Neugestaltung Bahnhofsumfeld

Ergebnisdokumentation

Niederschrift über die Preisgerichtssitzung am 18.06.2024

1. Preis – 1005

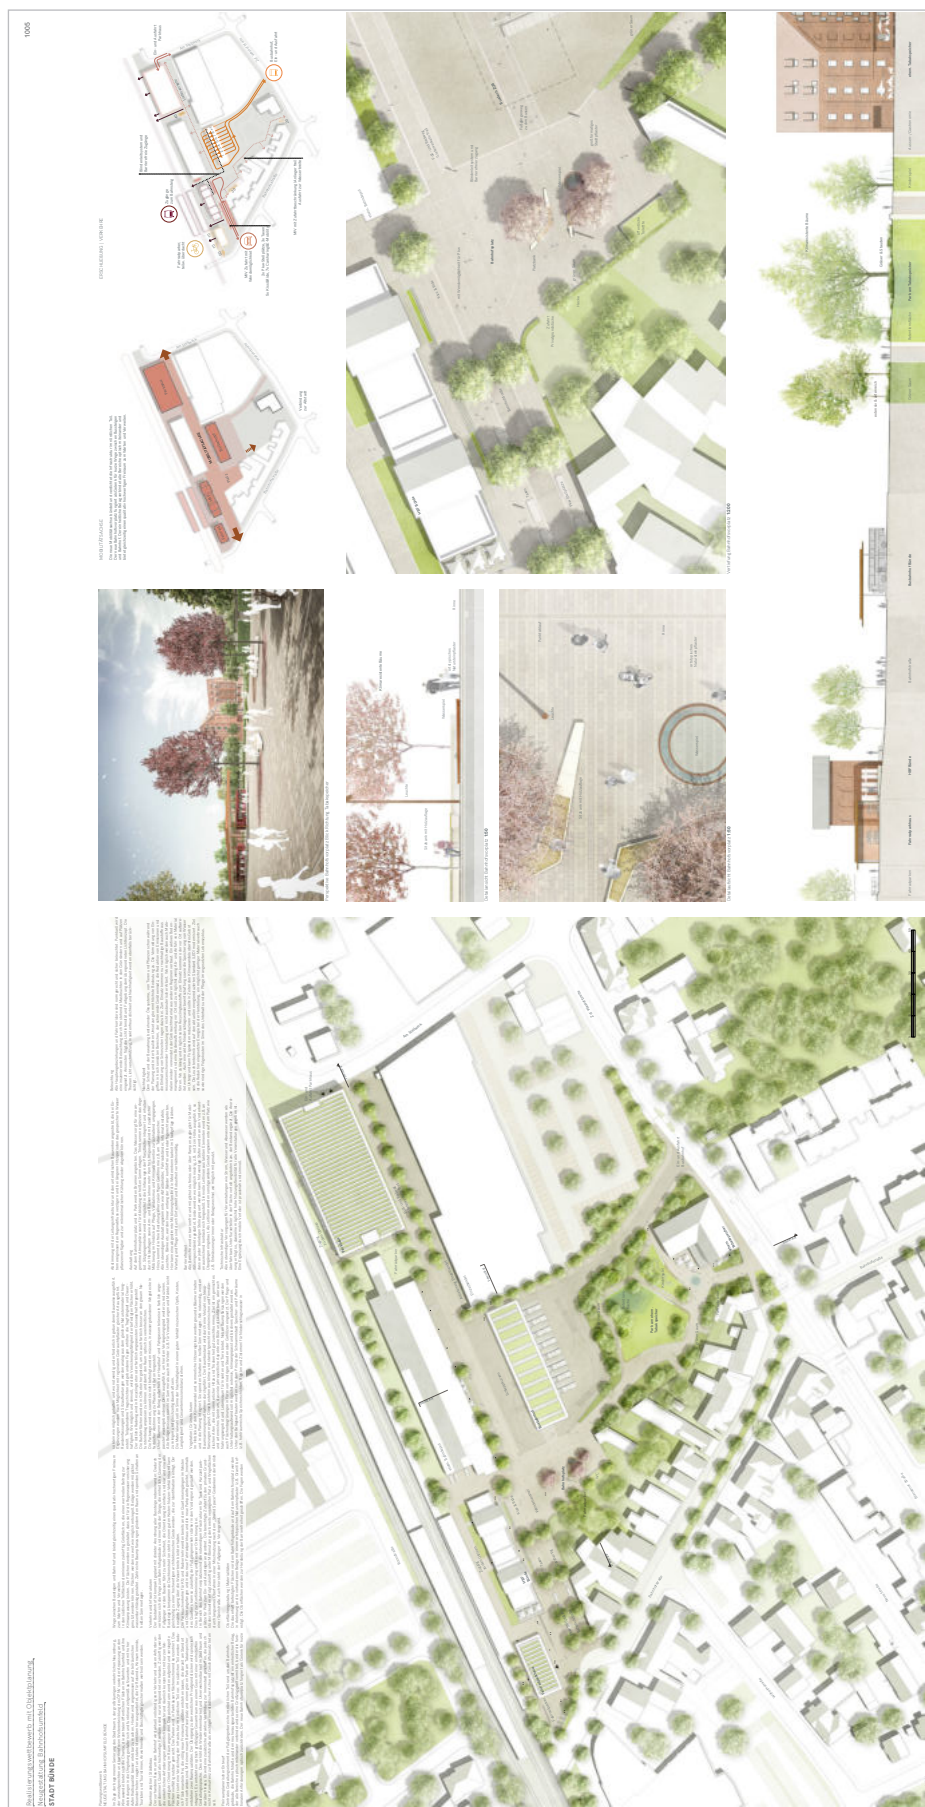
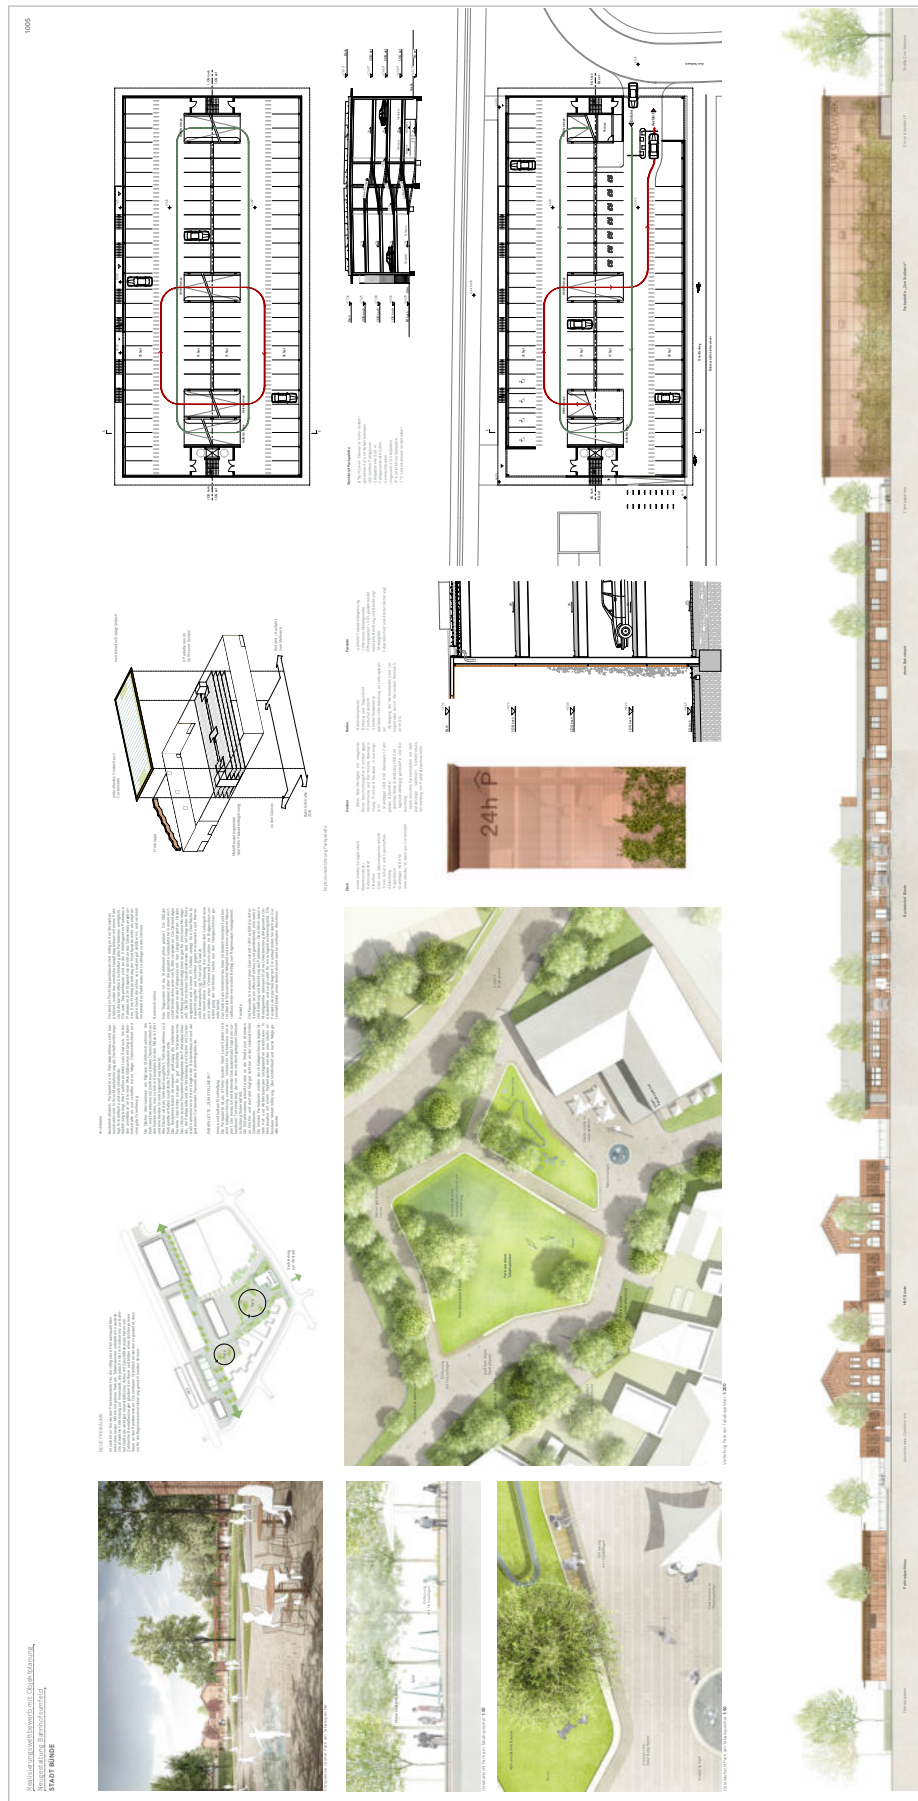
In einer beeindruckenden Klarheit organisieren die VerfasserInnen die erforderlichen Funktionsbereiche mit Straße, ZOB und Speicherpark in hintereinander geschichtete, kraftvolle wie eigenständige Teilräume. So gelingt eine gut lesbare und sehr robuste stadträumliche Struktur, die den Unbilden einer zukünftigen vertiefenden Planung sicherlich statthalten kann.

Vom Bahnhof kommend reicht der orientierende Blick weit zum Tabakspeicher als markanter Trittstein in Richtung Innenstadt. Ein neuer, räumlich angenehm proportionierter Bahnhofplatz bildet einladend den Auftakt der den Blick begleitenden Wegeachse durch diese Teilräume. Bedauerlicherweise wird dieser an sich stimmige Auftakt durch Wendekreis und Kiss & Ride-Stellplätze störend überlagert.

Erstaunlich unprätentiös und doch funktionierend werden die erforderlichen Grundstückszufahrten in diese Wegeverbindung integriert, die räumlichen Übergänge von öffentlich in privat mit Hecken visuell dezent kaschiert.

Der Übergang vom Bahnhofplatz zum ZOB erfolgt gut einsichtig auf kurzem Weg. Unter einem großen Dach, gut wettergeschützt, werden mittels einer kompakten Anordnung die Haltestellen mit guter Erkennbarkeit vom Bahnhof aus und optimaler Umsteigeoption auf

kurzem Wege untereinander gelungen organisiert. Kritisch wird die Enge von Bahnsteigen und der Busaufstellflächen sowie die Sicherheit bei den Busausfahrten im Bereich des dargestellten Fußgängerübergangs diskutiert. Die südlichen Buszufahrten erscheinen zudem noch sehr beengt. Die Anforderungen der Stadtbuslinie im Detail werden vermisst. Bemängelt wird die fehlende räumliche Zäsur nach Norden in Richtung Gastgarten Bahndepot.

Vor dem Tabakspeicher gelingt ein überraschend großzügiger parkartiger Freibereich, ein einladendes kühles Pendant zum steinernen ZOB, das mit seiner zu erwartenden Aufenthaltsqualität einer zukünftigen Entwicklung und Bespielung des Baudenkmals sicherlich dienlich sein wird.

Das Parkdeck ist städtebaulich vertretbar gesetzt und in der Materialität der Fassade sinnfällig aus dem Ort entwickelt. Die innere Organisation ist durch vermehrte Kreuzungen etwas ungünstig organisiert.

Rein visuell erscheint der Stadtboden in Teilen sehr frei und stark versiegelt. Busbefahrene Bereiche sind richtigerweise in Ortbeton ausgeführt. Der restliche Stadtboden in gebändertem barrierefreiem Natursteinbelag ist grundsätzlich angemessen hochwertig, vielleicht aber in seiner doch sehr präzisen Durcharbeitung und stringenten architektonischen Ausrichtung noch etwas zu urban gestaltet für diesen Ort. Die erforderlichen Elemente für Barrierefreiheit können gut integriert werden.

Aufgrund kompakter Flächenzuschnitte, langlebiger Materialien und den eher extensiv ausgelegten Vegetationsflächen sind angemessene Gesteigungs- wie Unterhaltskosten zu erwarten.

Durch ihre konsequente wie klare städtebauliche Struktur, die großzügigen und doch kompakt organisierten Teilbereiche und die aufgezeigte Materialität wie Durcharbeitung stellt die Arbeit eine zielführend robuste Lösung für die gestellte Aufgabe und die intendierte Aufwertung der Verbindung in Richtung Innenstadt dar.
